Dodatek č. 1

Smluvní strany tímto prohlašují, že dne 14.9.2020 uzavřeli smlouvu o dílo, jejímž předmětem je provedení stavebních prací na veřejné zakázce s názvem: „**II/114 Dobříš – Sanatorium a Nový Knín - Sudovice**“ (dál jen „**Smlouva o dílo**“). Na základě dohody smluvních stran a ve vazbě na čl. XV. odst. 14.1 Smlouvy o dílo, uzavírají smluvní strany tento dodatek č. 1 ke Smlouvě o dílo (dále jen „**Dodatek č. 1**“).

Krycí list ZBV

Změnový list

VÝMĚRY II/114 DOBŘIŠ-SANATORIUM
živice = 6942,8 m²
sanace = 176,9 m²

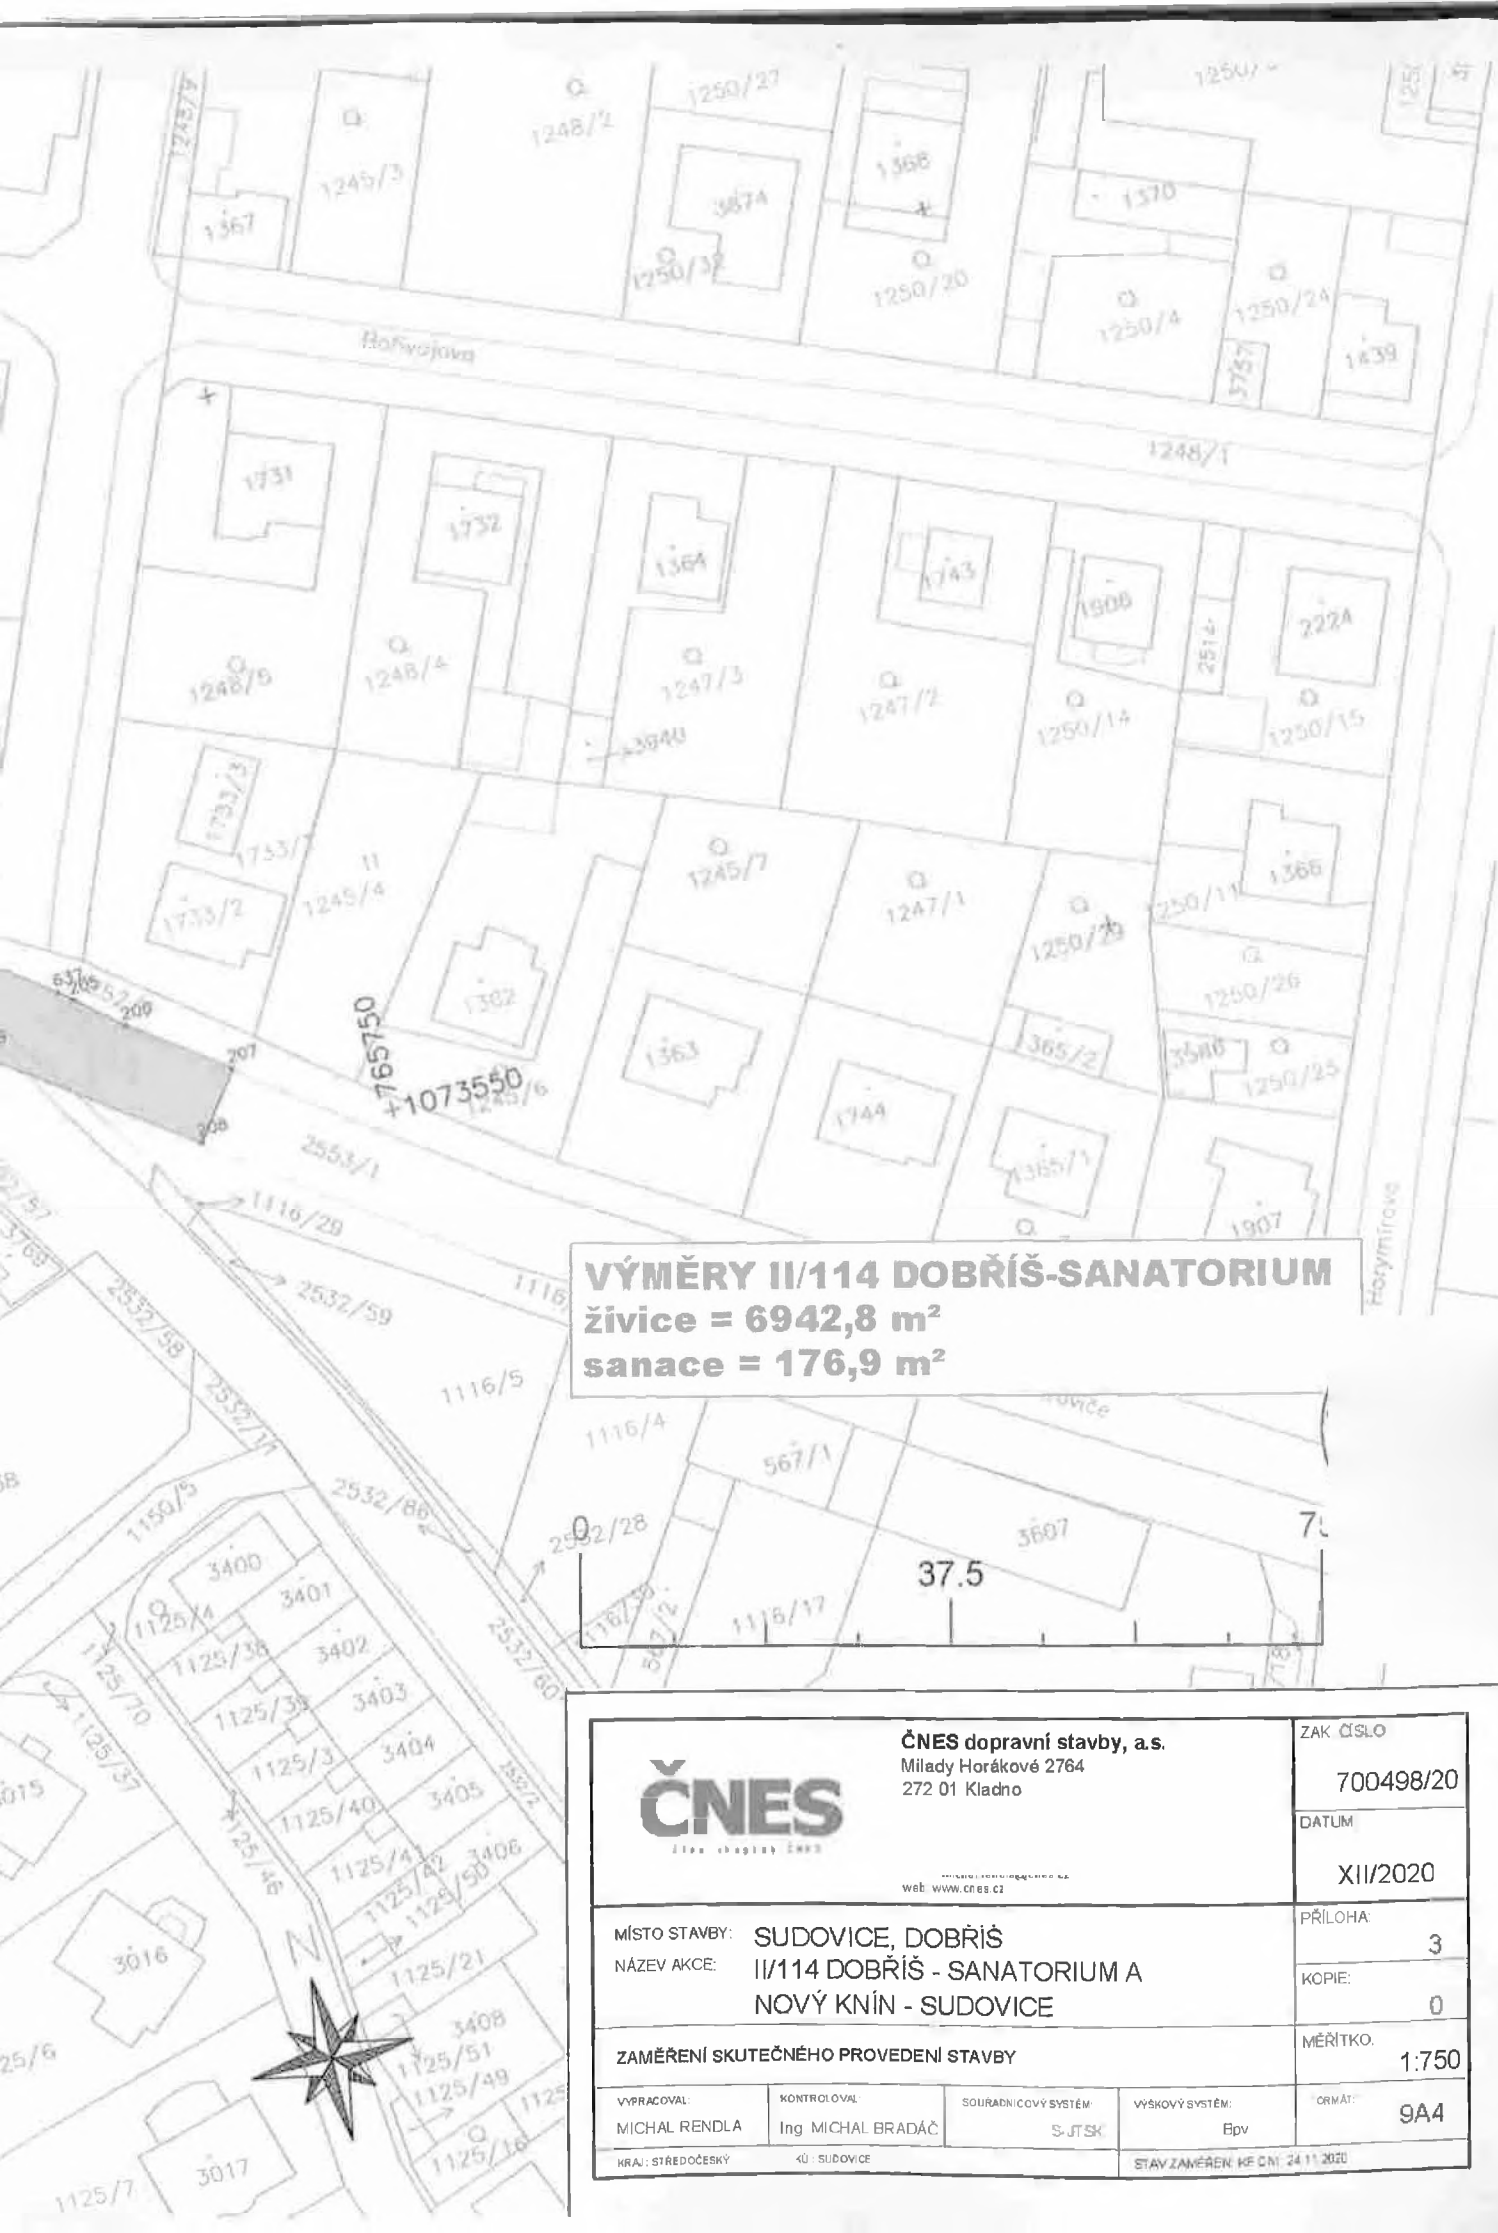
Geodetické zaměření stavby (doklad č. 10) prokázalo, že rozsah sanací je vyšší než bylo původně předpokládáno v zadávací dokumentaci. Na základě tohoto bylo nutné provést tzv. narovnaní množství u položek asfaltové směsi ACO 11+, spojovacího postřiku a očištění komunikace. U těchto položek byl zjištěn menší rozsah prací oproti předpokládanému množství. Toto je uvedeno jak v zápisu v SD list č. 73358 (příloha č. 09), tak i ve skutečném stavu, které je přílohou č. 10 tohoto ZBV.

VÝMĚRY NOVÝ KNÍN-SUDOVICE

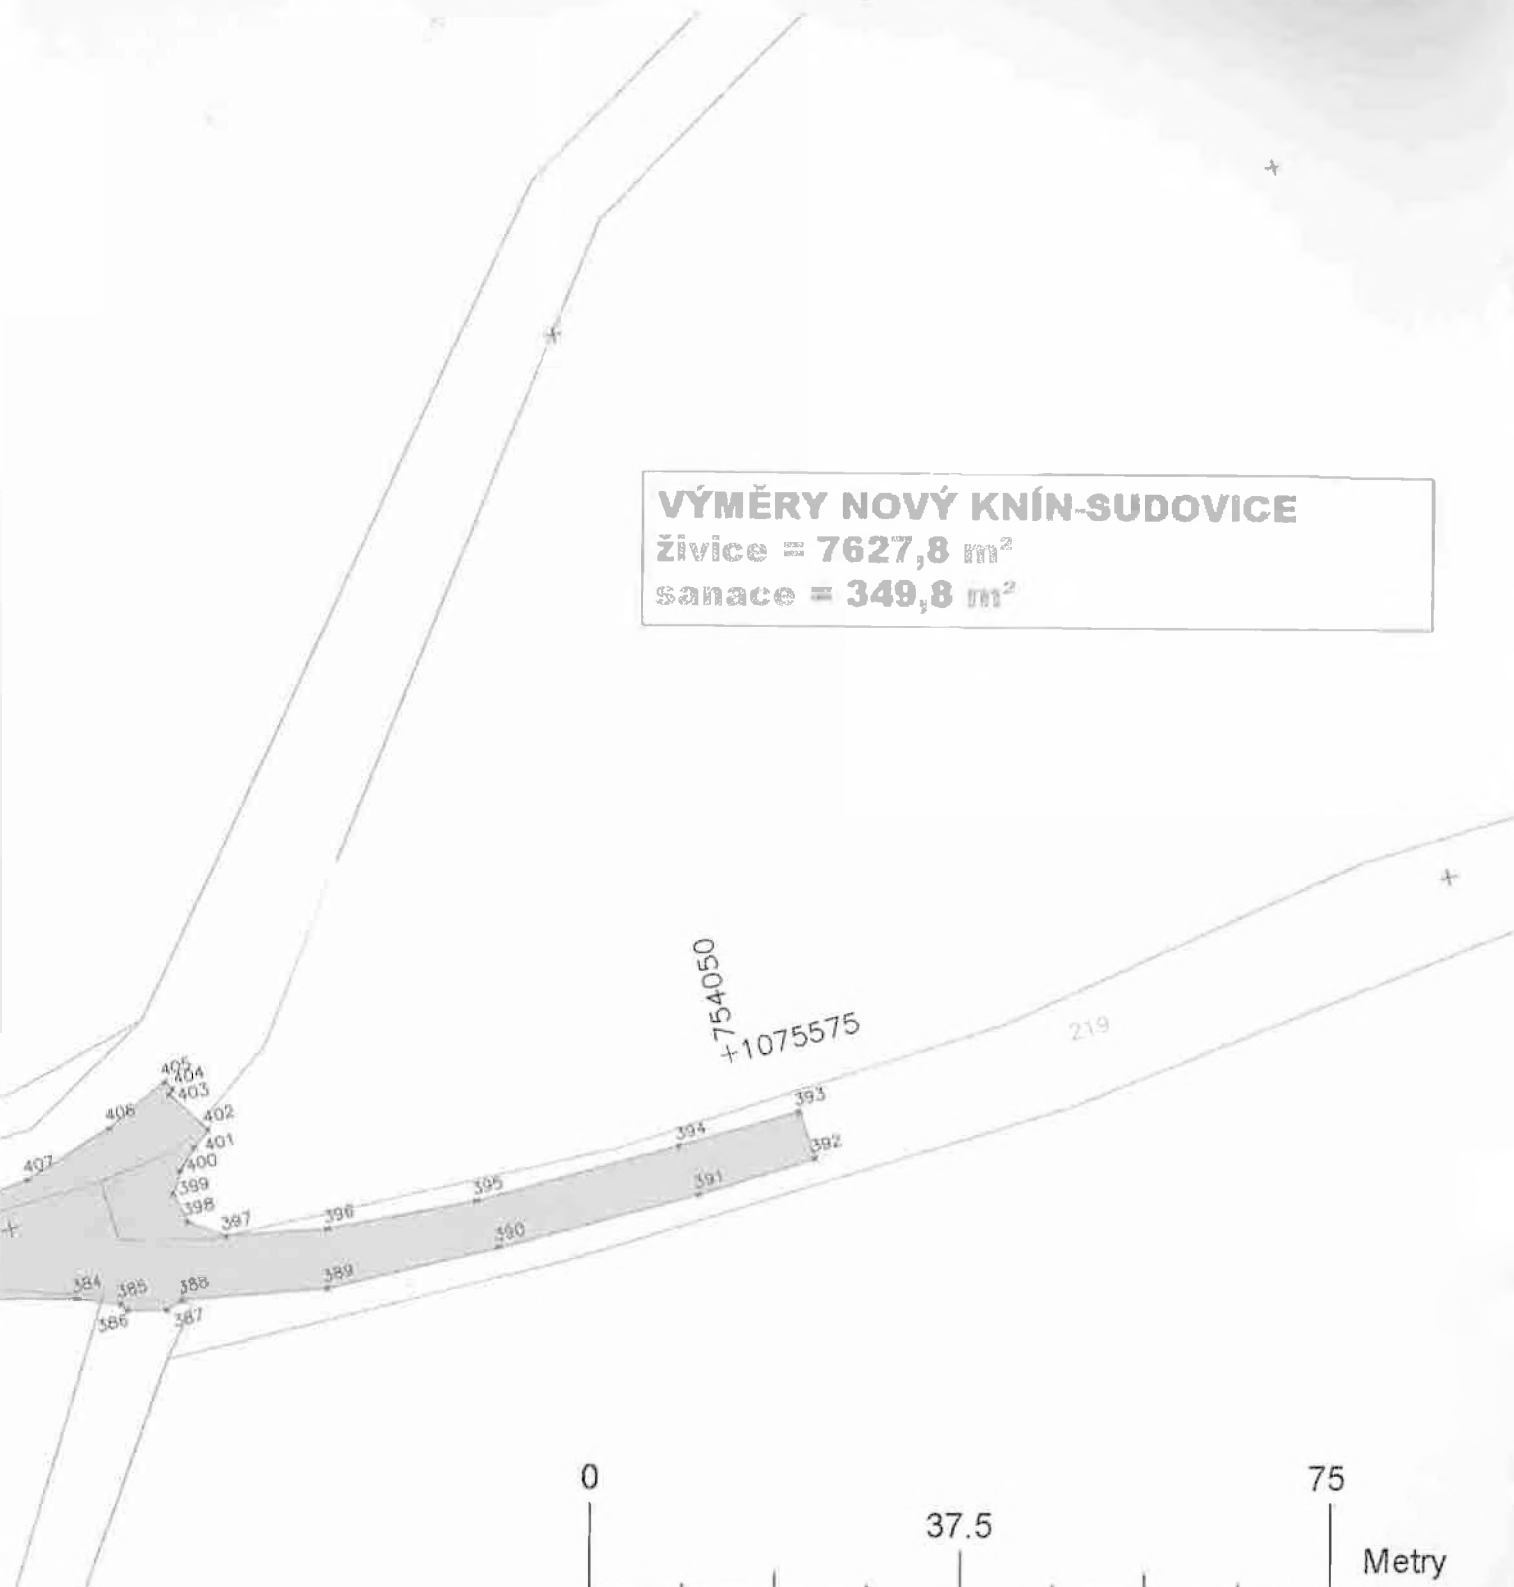
Změna 1: Změna na základě geodetického zaměření u položky očištění komunikace a pokládka asf.vrstev
 Základ geodetického zaměření stavby (příloha č.10) bylo nutné provést tzv. nárovnání množství. Toto nárovnání se týká položek očištění komunikace a vrstvy asfaltové vrstvy ze směsi ACO 11+. U těchto položek byl zjištěn menší rozsah prací oproti předpokládanému množství v zadávací dokumentaci. Toto je děno jak v zápisu v SD list č.73370 (příloha č.09), tak i ve skutečném zaměření stavby, které je přílohou č.10 tohoto ZBV.

Objednatel: Objednatel
 Předmět změn: Předmět změn:
 2. Navýšení prací u položky sanace konstrukčních vrstev
 Při průběhu prohlídky stavby bylo zjištěno, že stav krajů je v nevyhovujícím stavu a bude nutné navýšení provádění sanací konstrukčních vrstev. Na základě tohoto problému byl Objednatel upozorněn zápisem ve stavebním deníku list č. 73364 (příloha č.08) a Oznámení zhotovitele (příloha č.11). Objednatel namířeno stavby (příloha č. 10) prokázalo, že rozsah sanací je vyšší než bylo původně předpokládáno v zadávací dokumentaci.
 Objednatel, který je součástí uvedené Stavby, budou provedeny Změny, jež jsou podrobně popsány, zdůvodněny, a oceněny v dokumentaci této Změny. Smluvní strany shodně prohlašují, že Změny dle tohoto Změnového listu nejsou zlepšením dle čl. 13.2 Smluvních podmínek. Tento Změnový list představuje dodatek Smlouvy. Smlouva se mění v rozsahu upraveném v tomto Změnovém listu. V ostatních částech Smlouvy zůstávají práva a povinnosti Objednatel a Zhotovitele sjednané ve Smlouvě nedotčeny. Na důkaz toho připojují příslušné osoby oprávněné jednat jménem nebo v zastoupení Zhotovitele své podpisy.

živice = 7627,8 m²

sanace = 349,8 m²
